- PERIZIA DI STIMA -

Danni in unità residenziale sita in [REDACTED]

Oggetto: Valutazione e stima dei danni presenti nel fabbricato condominiale sito in Via [REDACTED] identificato catastalmente al Comune di [REDACTED]

- Rif. ATP disposta dal giudice [REDACTED] (N.RG. 2534/2014 Sez. S1 -c/o Trib. Civ. VI). Datata [REDACTED]

a. PI) N. 1 Umidità all'interno dei locali al piano interrato, sotto i pavimenti, in corrispondenza delle murature perimetrali

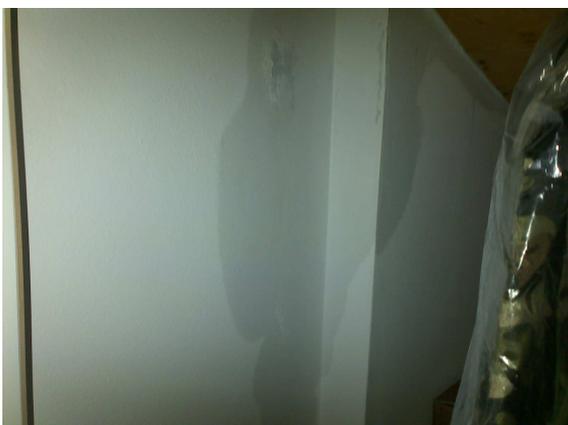
Il sopralluogo evidenzia la presenza di infiltrazioni d'acqua dalla pavimentazione, e quindi una imperfetta tenuta della impermeabilizzazione della platea. Dalle fotografie si vede la zona in prossimità della pavimentazione di colorazione più scura, imbibita d'acqua, e la zona posta superiormente con efflorescente di colorazione bianca.

La pavimentazione in piastrelle è posta su massetto di livellamento, risulta quindi impossibile determinare la posizione in cui la platea lascia infiltrare l'acqua di falda, in quanto sotto al massetto l'acqua bagna la superficie superiore della platea e si manifesta come infiltrazione, in corrispondenza delle le partizioni verticali. Le macchie di umidità di risalita sono quindi solo una delle manifestazioni esteriori della presenza di acqua nel massetto sottostante.

A parere la presenza di un "fumiciattolo" a poca distanza (trattasi del fiume Retrone), non rappresenta in alcun modo una ragione da porre a giustificazione della presenza di umidità di risalita nelle murature. Al contrario, avrebbe dovuto consigliare una progettazione ed una realizzazione ancora più attenta. Ed ancora, il fatto che le "efflorescenze bianche[...] comunque frequenti nei locali interrati" siano presenti anche in altre situazione denota come spesso le esecuzioni siano deficitarie e non che siano accettabili e da tollerare (Vedi All. 1 pag. 8-9). In ogni caso ed a prescindere da ogni valutazione personale, non si può in alcun modo ritenere che l'opera sia realizzata a perfetta regola d'arte e che infiltrazioni d'acqua e degrado delle strutture come delle finiture siano accettabili.

L'intervento, da eseguirsi in corrispondenza delle partizioni interne in muratura non portante (Tipo Lecablocco nel caso specifico), consiste nella eliminazione della parte inferiore del blocco in corrispondenza della pavimentazione, così da separare il massetto imbibito dalla parte in elevazione.

Successivamente si prevede l'inserimento di uno strato separatore in materiale impermeabile (tipo gomma o vetroresina), e quindi nella saturazione e consolidamento in malta della parte in cui si è intervenuti.

b. P1) N. 3 -11 e P2) N. 4 e 5 Infiltrazioni dalla copertura rilevata nei locali sottotetto

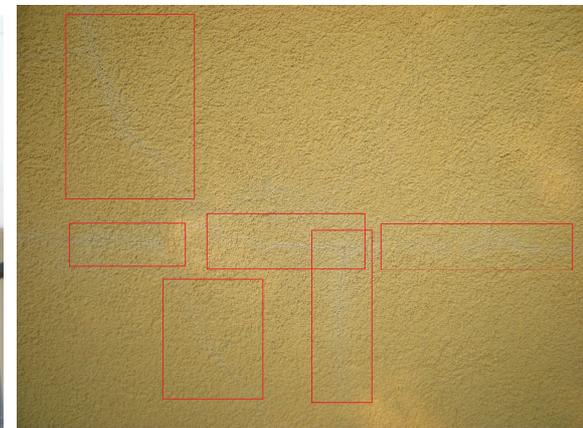
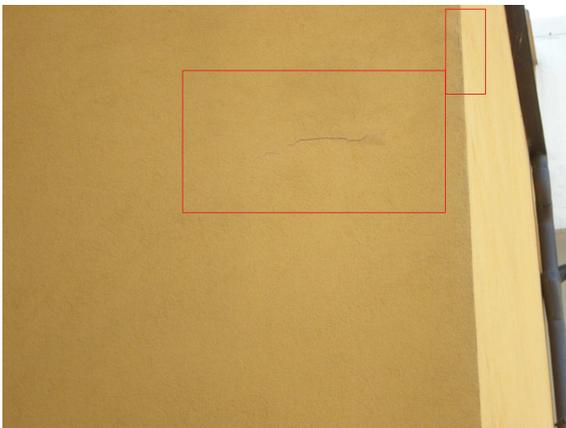
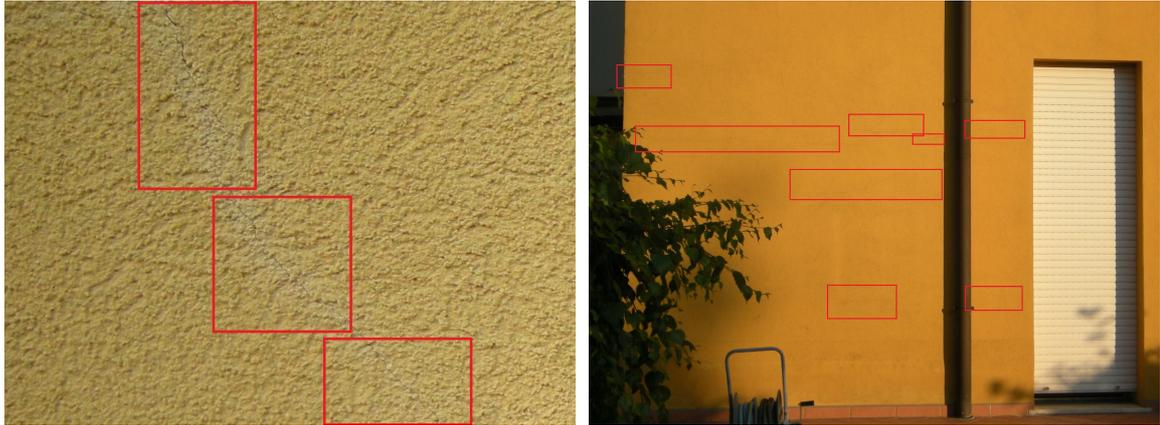
In aggiunta a quanto rilevato dalla CTU (vedi All. 1 pag. 3-4), si evidenzia che l'intervento effettuato dai condomini è un intervento del tutto temporaneo e di emergenza, onde evitare danni più gravi di quelli già verificatisi. Infatti, come si può vedere dalle fotografie, mancano se scossaline in rame di protezione al

risolto della guaina, e soprattutto la sigillatura in silicone della lattoneria è una soluzione provvisoria cui deve essere posto rapidamente rimedio e

completamento. I punti in cui l'acqua si infiltra sono inoltre più di uno, e si è potuti intervenire solamente in corrispondenza delle infiltrazioni presenti in prossimità del colmo del tetto, e non in corrispondenza di altre zone più esposte ed in cui è necessario il ponteggio di sicurezza.

Le infiltrazioni si originano dalla copertura a causa delle lesioni e del degrado presenti sia nella guaina bituminosa che nelle lattonerie, ove presenti, e in una zona in cui, a causa della posizione pericolosa, non si è potuti intervenire.

Si ritiene che alla soluzione provvisoriamente adottata, un tecnico non possa che proporre la sostituzione di elementi realizzati in modo deficitario. Non si possono accettare realizzazioni del tipo di quelle evidenziate dalle fotografie, che comportano periodici interventi in copertura con pericolo per gli operatori e costi che non dovrebbero essere da considerarsi tra quelli di normale manutenzione dell'immobile.
